Bureau  
d'audiences  
publiques sur  
l'environnement

Rapport 288

**Projet de parc éolien de Rivière-du-Moulin  
dans les MRC du Fjord-du-Saguenay et de Charlevoix**

Rapport d'enquête et d'audience publique

Figure 2 La localisation du projet de parc éolien de Rivière-du-Moulin

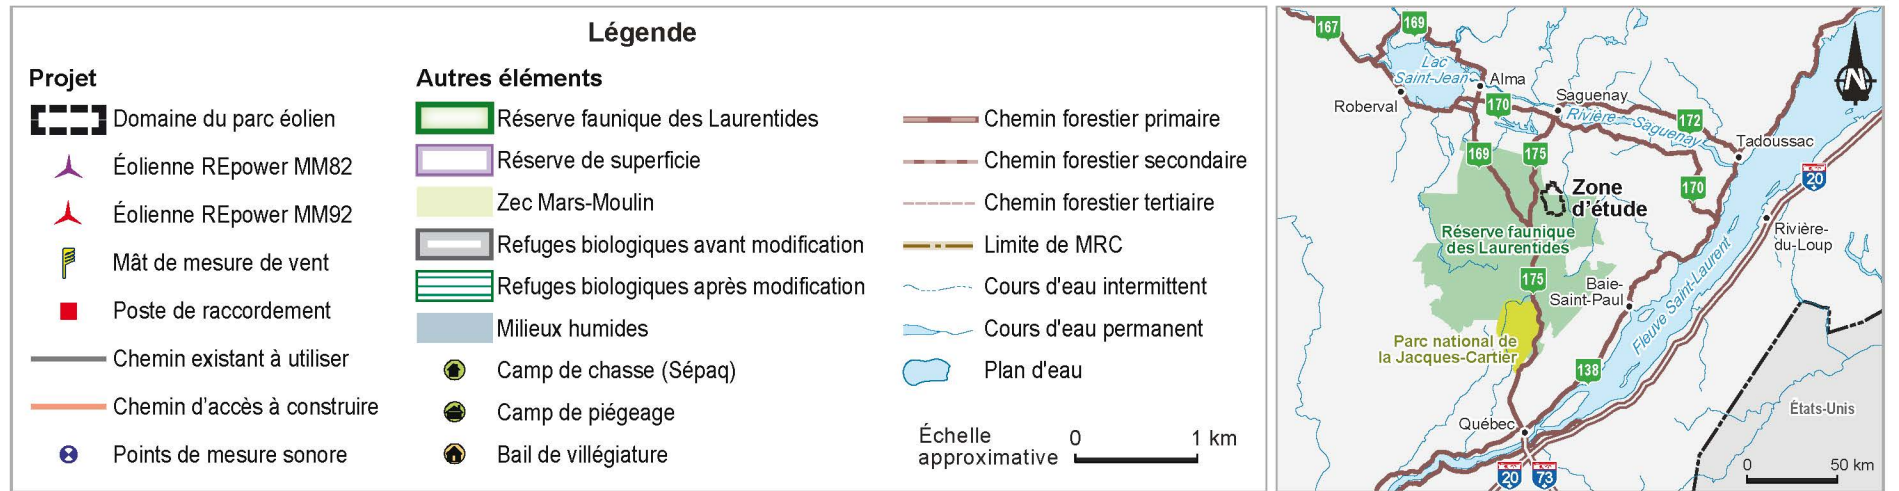
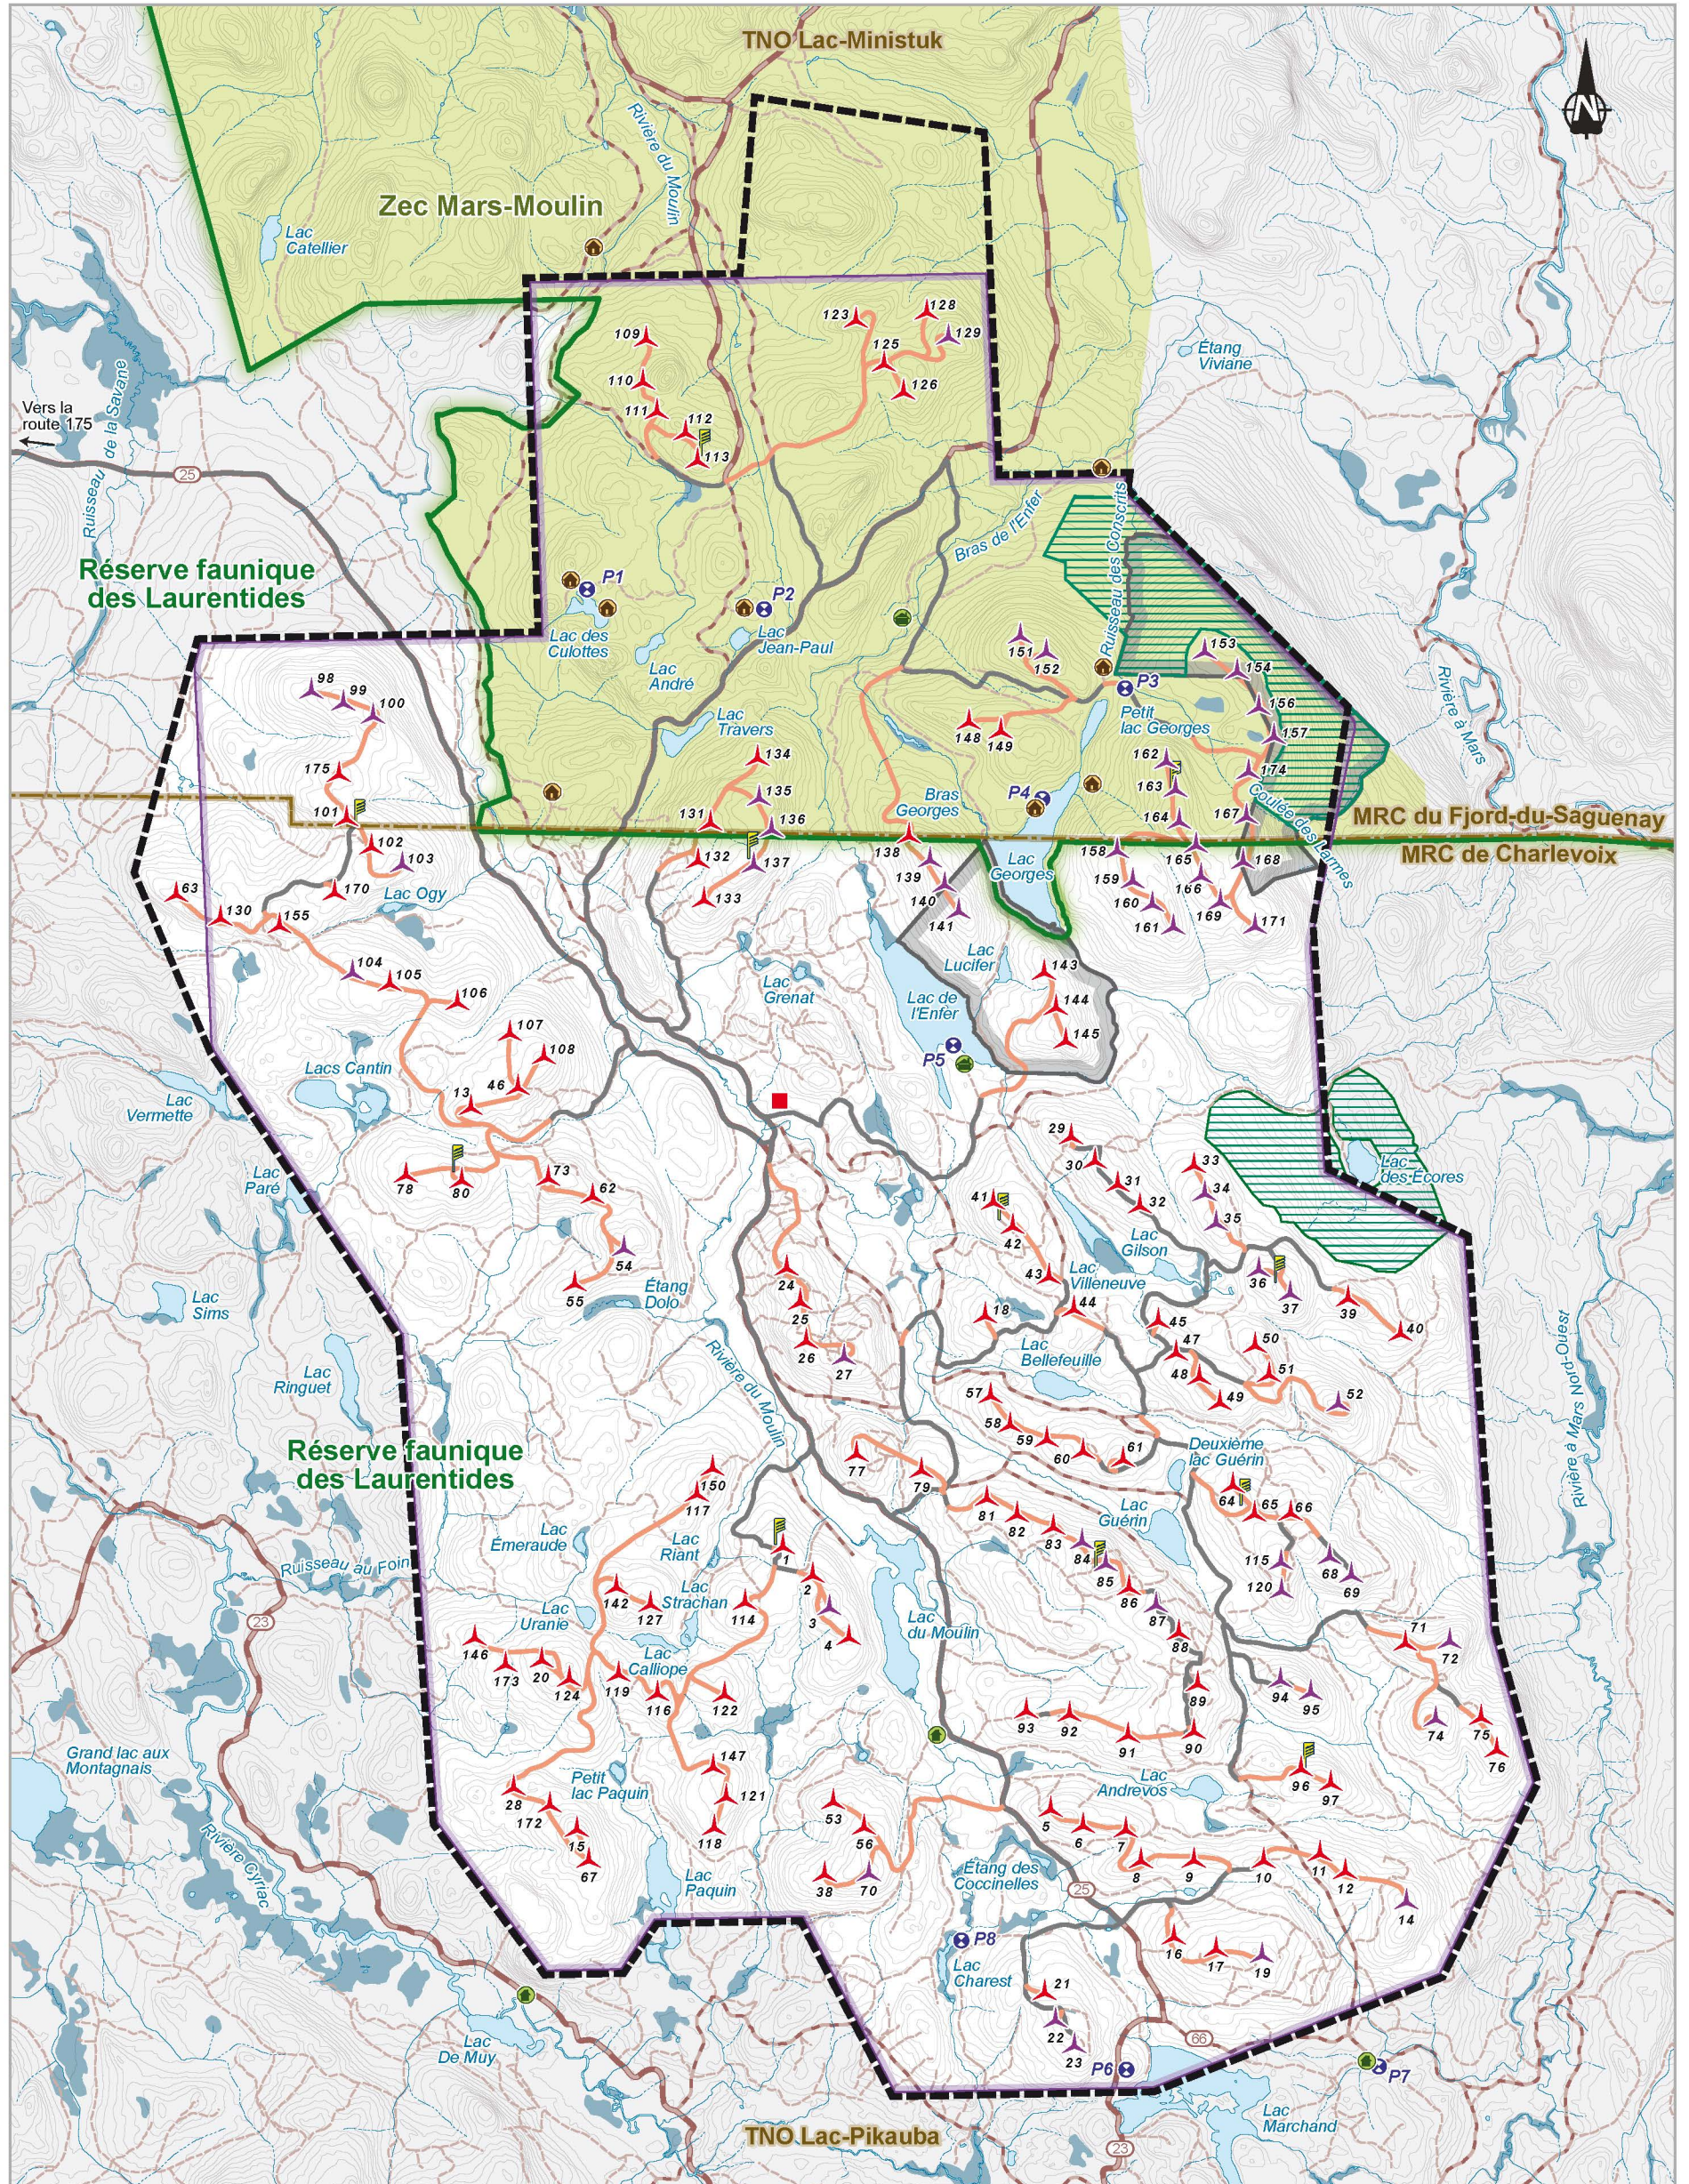
Deux refuges biologiques sont situés dans le domaine du parc éolien, près du petit lac Georges et du lac des Écores (figure 2). Leurs limites ont toutefois été modifiées dans un contexte d'exception découlant de l'omission du Ministère d'avoir informé le promoteur de leur présence (DB18). Constatant cette omission en février 2009 alors que l'implantation de douze éoliennes était déjà prévue dans ces refuges, le Ministère a informé le promoteur des restrictions qu'impose la préservation de ces refuges.

Figure 3 L'habitat de la Grive de Bicknell dans le domaine du parc éolien projeté

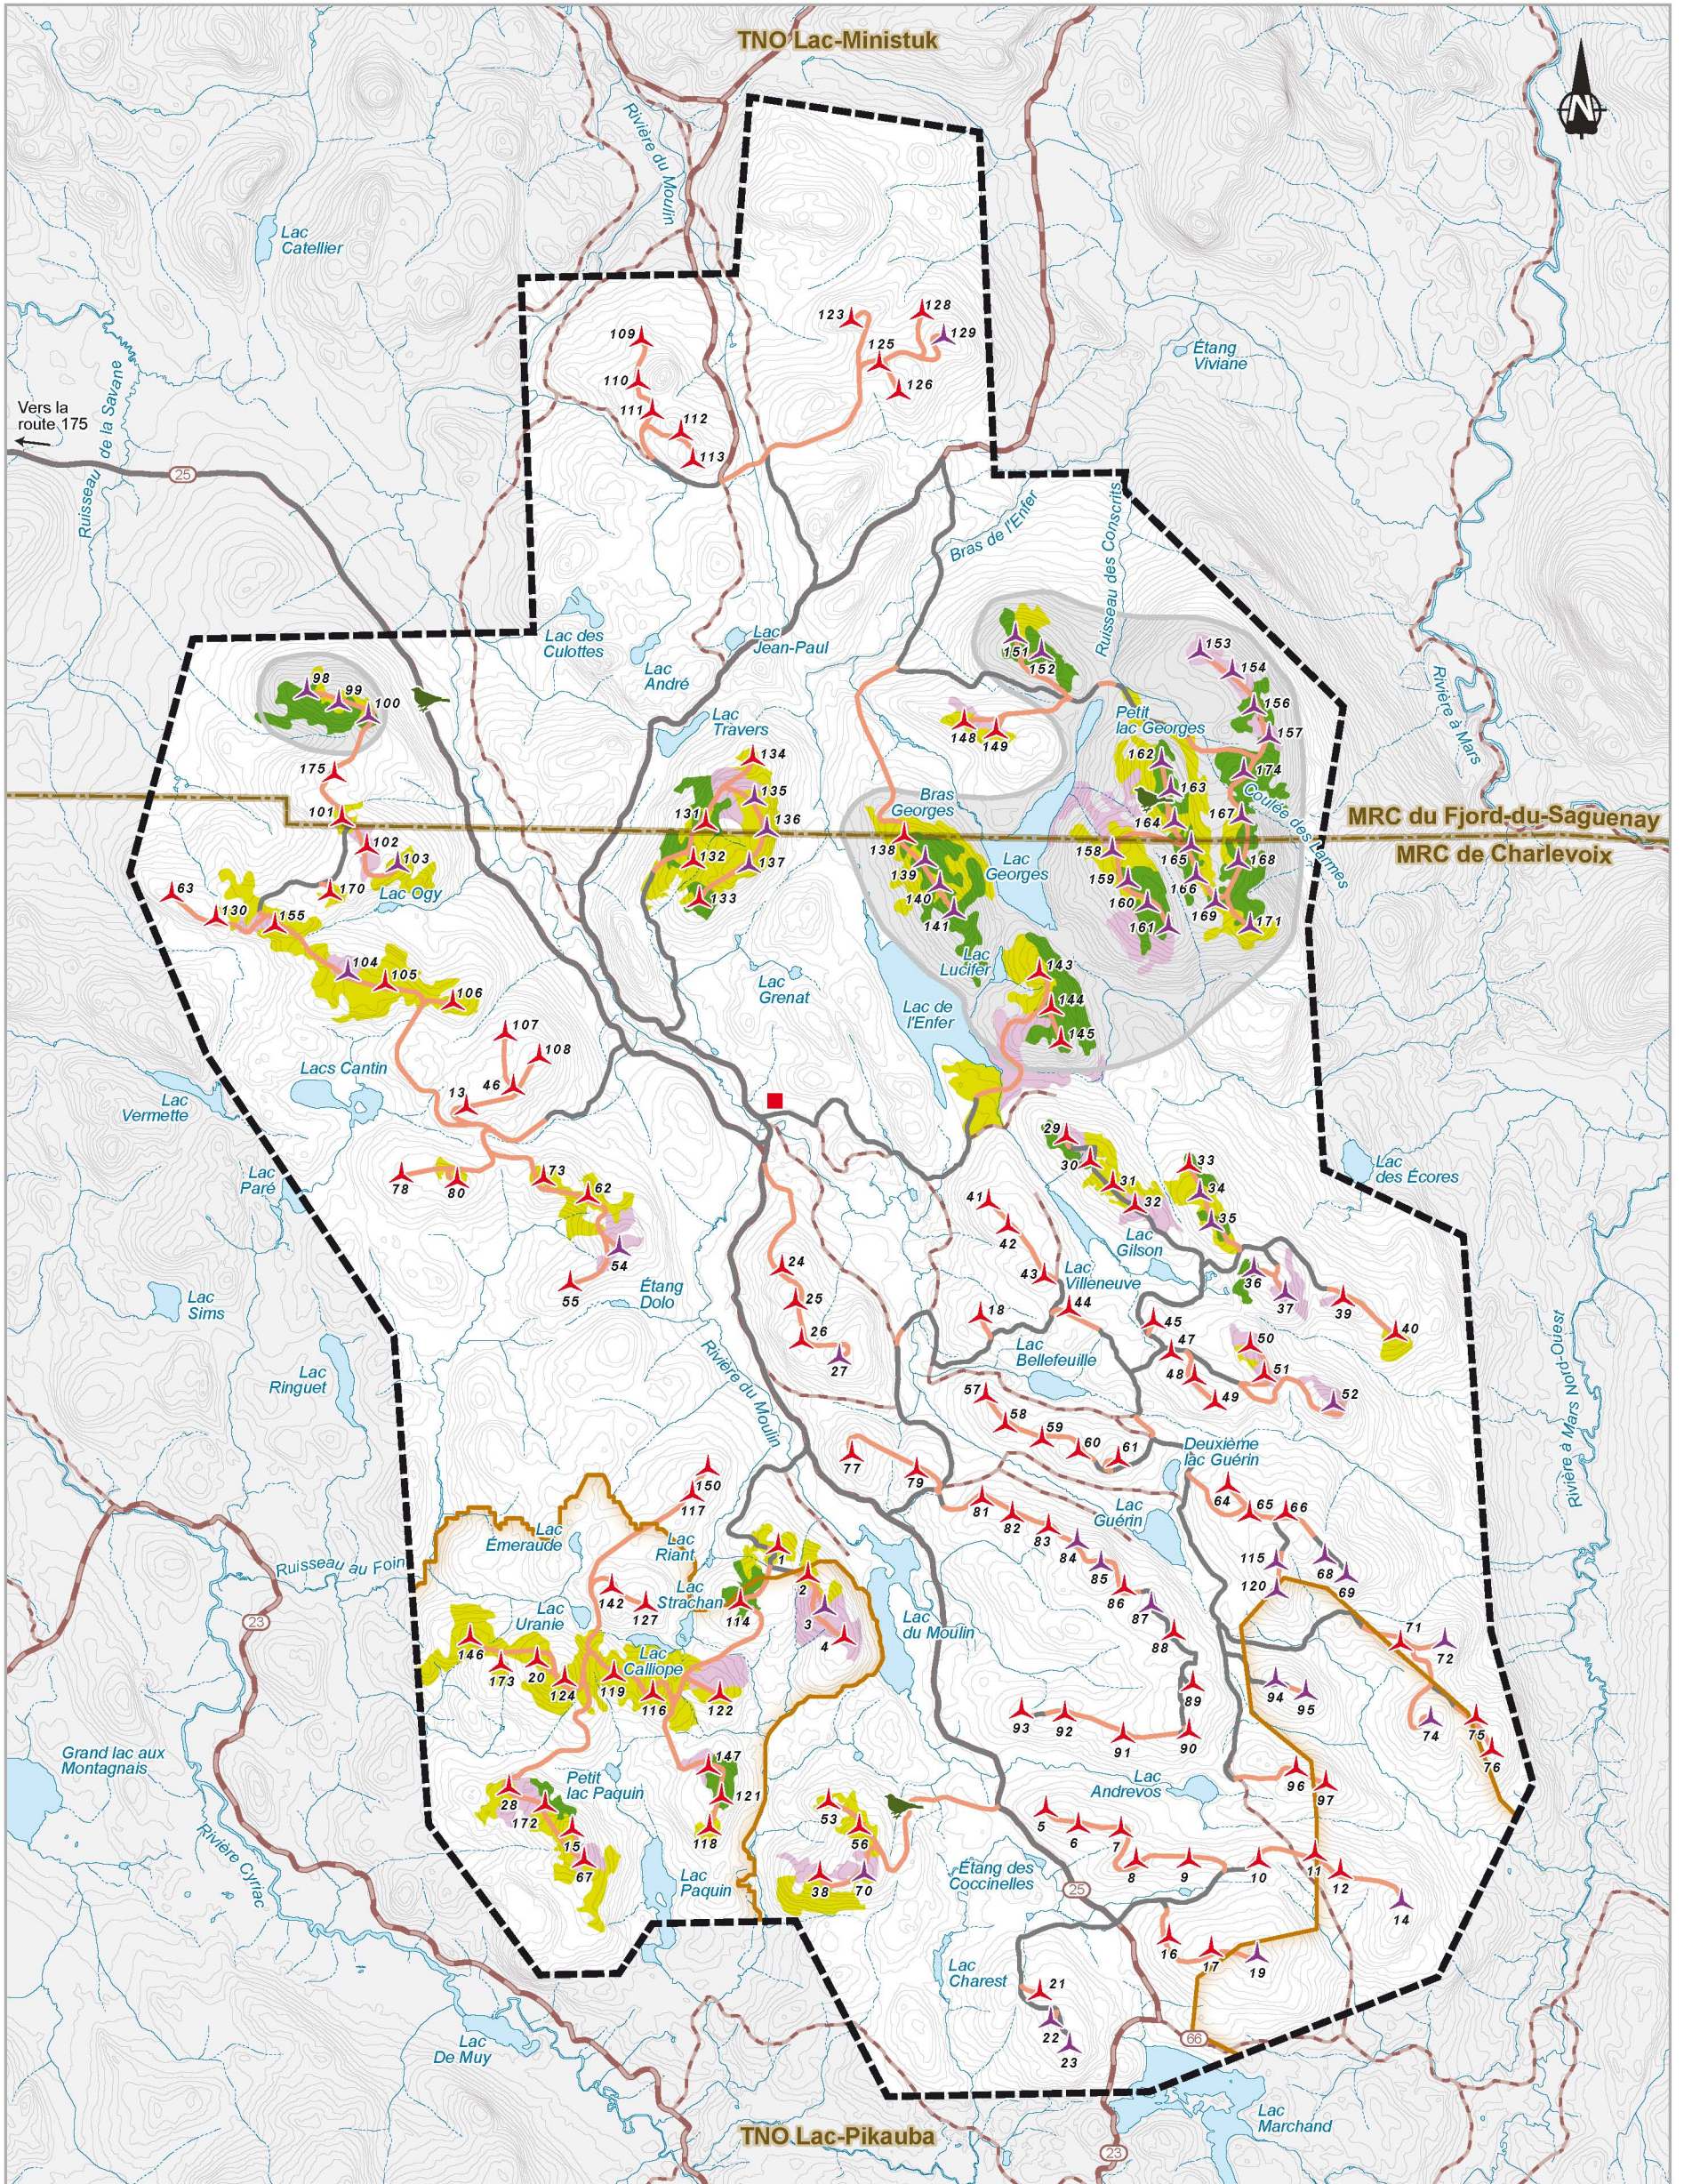
À partir des données collectées par le promoteur lors de cette caractérisation, le ministère des Ressources naturelles et de la Faune a déterminé les habitats de la Grive de Bicknell selon trois types : optimal, sous-optimal et inadéquat (figure 3). La détermination de ces trois types d'habitat serait basée sur les caractéristiques des peuplements forestiers recherchées par l'espèce, et ce, notamment en matière de densité, de composition et de structure totale. Selon la méthodologie du Ministère, seuls les peuplements répondant à ces trois caractéristiques de manière « excellente » ont été qualifiés d'habitats optimaux de l'espèce (DQ4.3, annexe 2, p. 5).

Afin de protéger des secteurs considérés comme critiques pour l'espèce, le Ministère a subséquemment délimité deux « zones d'exclusion des éoliennes », ci-après nommées « zones d'exclusion », où des regroupements de plusieurs peuplements d'habitat de qualité optimale seraient contigus.

Dans l'habitat optimal compris à l'intérieur de ces deux zones, le Ministère n'autoriserait aucune infrastructure ni aucune autre activité susceptible d'y porter atteinte. Les éoliennes et les chemins d'accès projetés devraient donc être déplacés dans des secteurs où l'absence de la Grive de Bicknell aurait été démontrée (M<sup>me</sup> Héloïse Bastien, DT1, p. 48 ; DB14 ; DQ4.3 ; DQ5.1).

Sur le plan des répercussions biophysiques, la commission d'enquête estime que, pour assurer une protection minimale du territoire de la Grive de Bicknell, une espèce d'oiseau désignée vulnérable depuis 2009, aucune infrastructure ou activité ne devrait être autorisée dans les habitats optimaux situés à l'intérieur de deux zones délimitées par le ministère des Ressources naturelles et de la Faune et où des regroupements de plusieurs peuplements d'habitat de qualité optimale seraient contigus. Selon la configuration du parc éolien projeté, 19 éoliennes et certains chemins d'accès y seraient prévus et devraient conséquemment être déplacés.
